松山市土石流災害
発生原因調査報告書 Vol_5.2

熱海土石流原因究明プロジェクトチーム

はじめに

図3 5：縦断面図

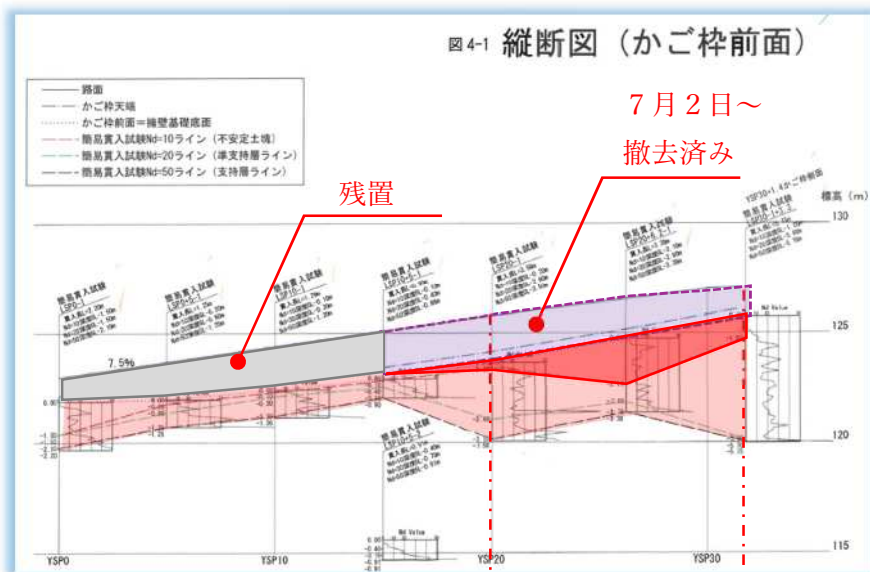
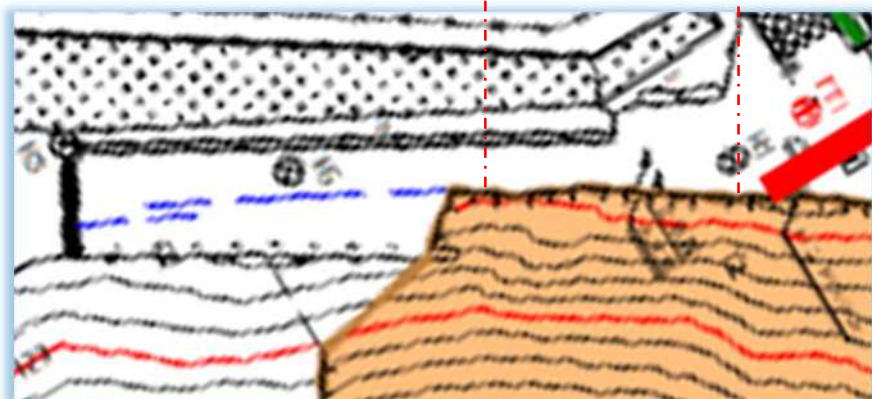
図6：城山公園（丸之内）災害復旧工事に 伴う関係機関説明資料作成業務委託で実施した地質調査結果：縦断面図と技術検討委員会第1回資料の被災状況にある平面図を上下に重ねて確認すると、**不安定土塊の特に厚い部分が崩落している。**

縦断面図には「不安定土塊」・「準支持層ライン」等の記載もあり、今回崩落した終点側に不安定土塊が厚く堆積している。特にNd値10以下の厚く堆積している範囲が崩落発生地点の最上部となっている。

平面図にある青い線はクラックで、擁壁の範囲全域で確認されている。

※検証委員会の DM データと不整合要確認 ↓写真 3 0

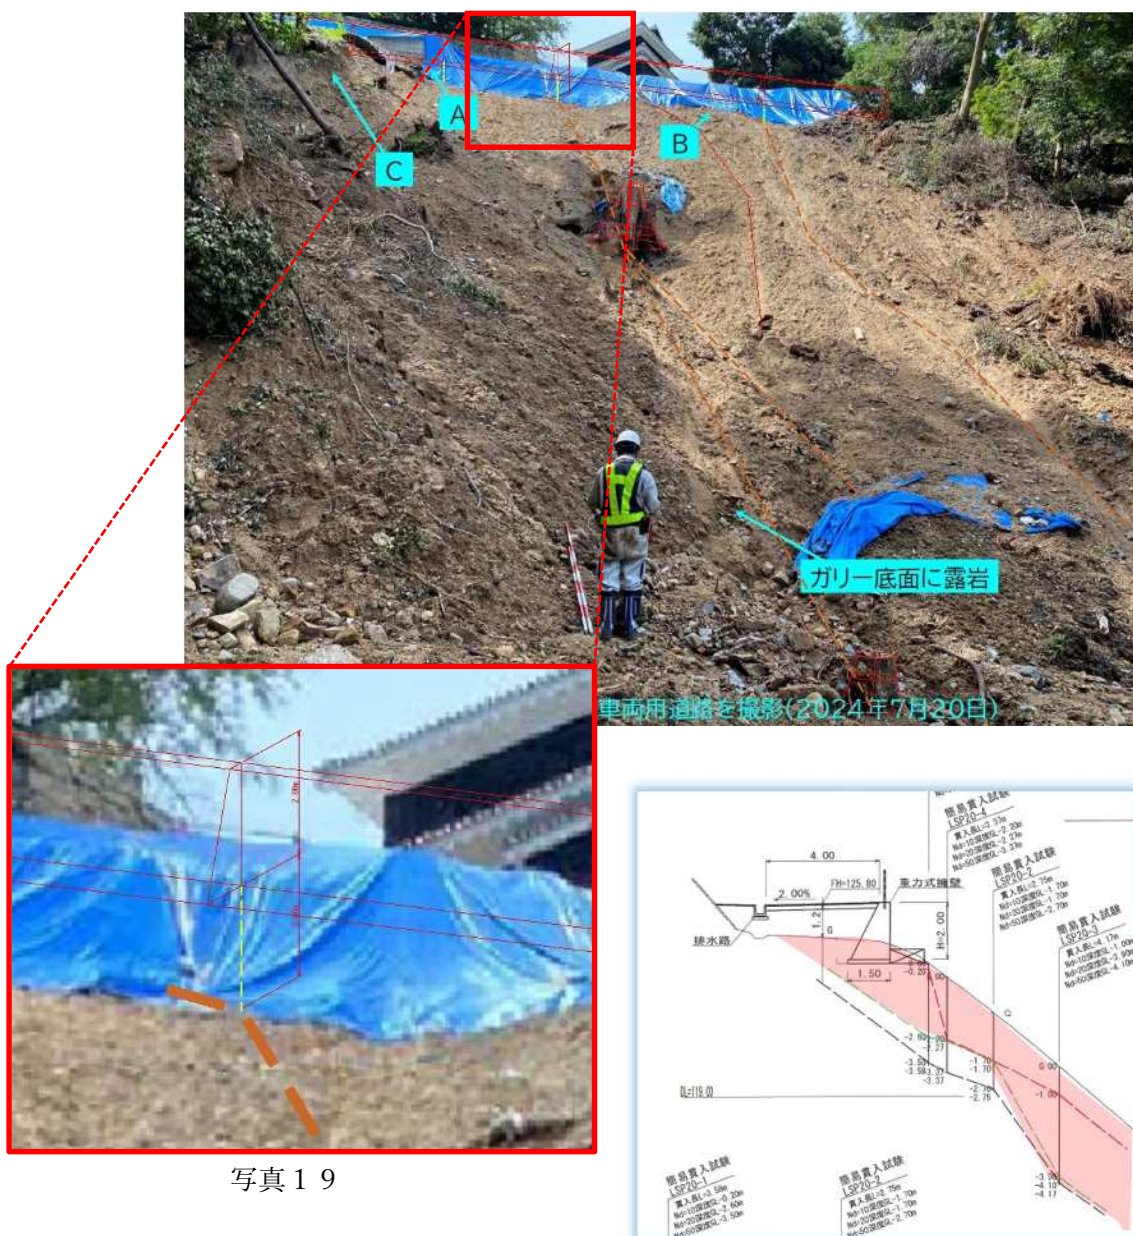
写真に木の根が写っている。この根元が現地盤であると考えられる。一部の残置した擁壁から、直線に擁壁を延長すると擁壁下面の「不安定土塊」が流出状況している事が確認できる。これは図 11、図 12 の不安定土塊の範囲と概ね一致する。

図 3 8

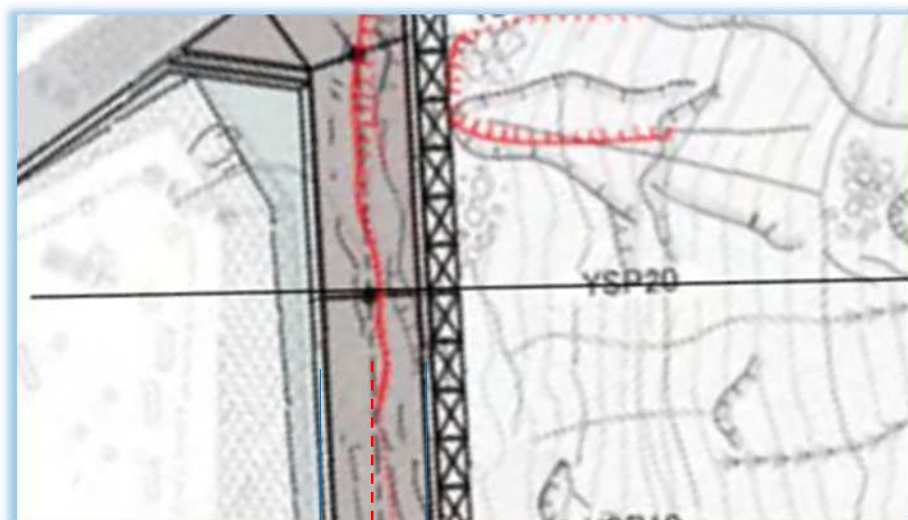
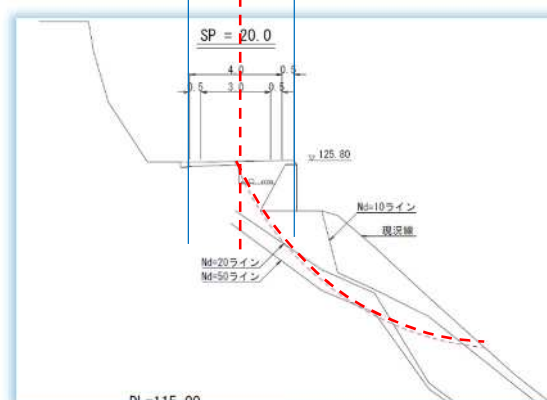
クラックと今回崩落した破断面はほぼ一致している。

- ・重力式擁壁背面の地山と掘削断面を通るライン
- ・クラックの生じていたラインが同じ位置
- ・崩落したラインも同じ位置。
- ・全て同じ位置に破断面がある事から、不安定土塊の上に擁壁を設置し変位が発生しクラックとして現れた、そのクラックによる破断から土砂災害は発生したと考えるのが合理的。

図 4 0

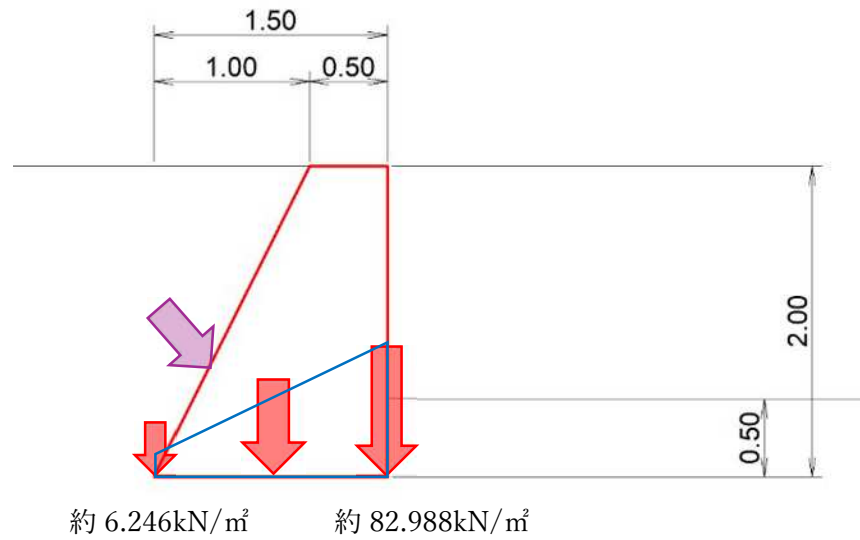
理由は極めて単純で、擁壁が台形型で重心が外側にあることと、擁壁背面の土圧で外側に押されている事により、擁壁下面にかかる荷重はつま先側が大きいからで、構造計算による荷重で数値的に説明がつく。

つま先側（擁壁前面の底盤下面）の荷重が圧倒的に大きく、地耐力不足などの要因等により擁壁が前面に傾いた可能性が高い。

図 4 1

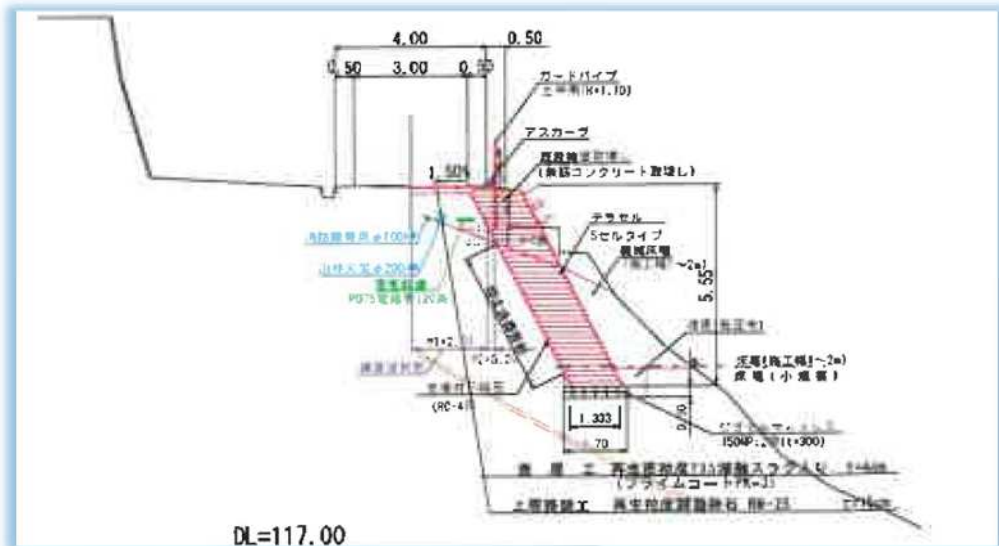
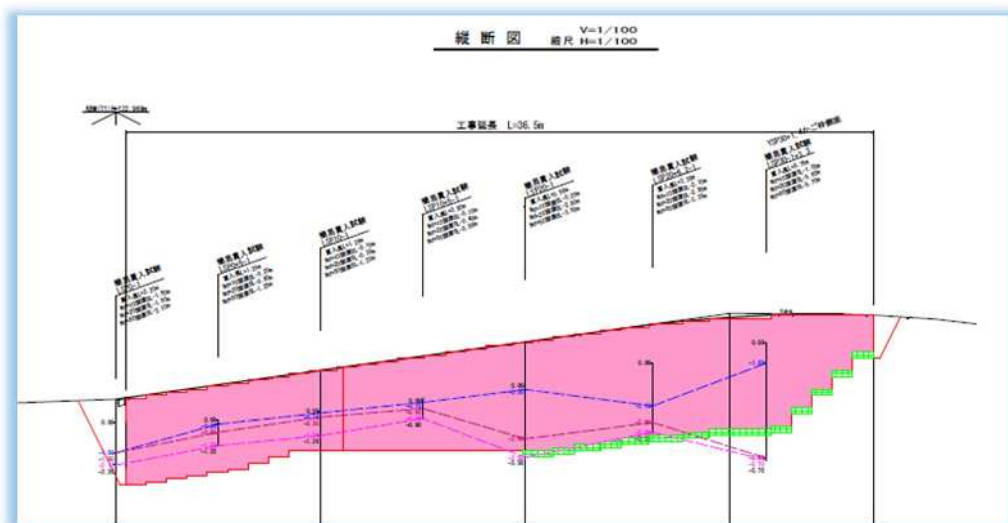
撤去前の重力式擁壁は不安定土塊の上に擁壁を設置していたが、復旧工事では不安定土塊の下まで掘り下げられ、支持層に直接基礎が乗る構造としている。これが本来行われる設計であり、当初設置された重力式擁壁の設計に問題がある事を証明しており、同時に入れ替え中れば崩落の危険性がある事を理解している事を裏付けている。

図 4 7 : 算定のイメージ図

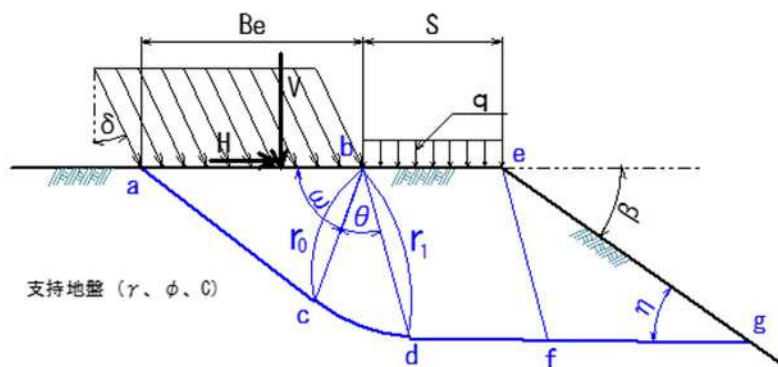
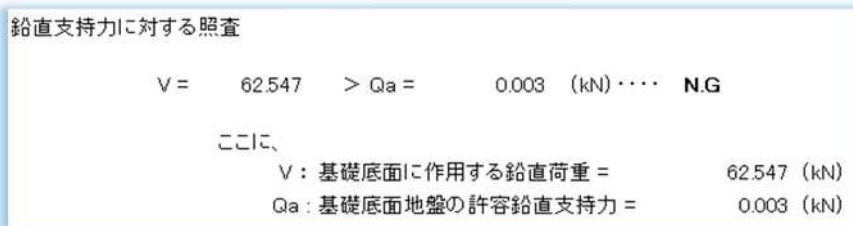
計算結果は下記の通りで、擁壁構造計算で既に NG が出されているので、この計算結果が NG である事は当然の結果ではあるが、**許容支持力度の数値が極めて低く、擁壁を撤去し除荷してもほんの僅かな雨水の浸透などでも崩落する可能性がある事**を示す。

想定破断面は下記の通りで、傾斜に並行して破断面が発生する事を計算結果が示している。

図4 8

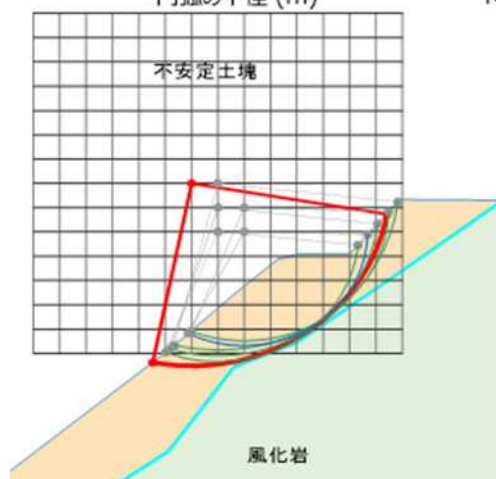
1.2 < 0.971 NG

7月2日以降、重力式擁壁撤去により徐荷されていたが、斜面の安定性は確保されていない状況だった。これに水位上昇を加えると更に安定性は低下する。
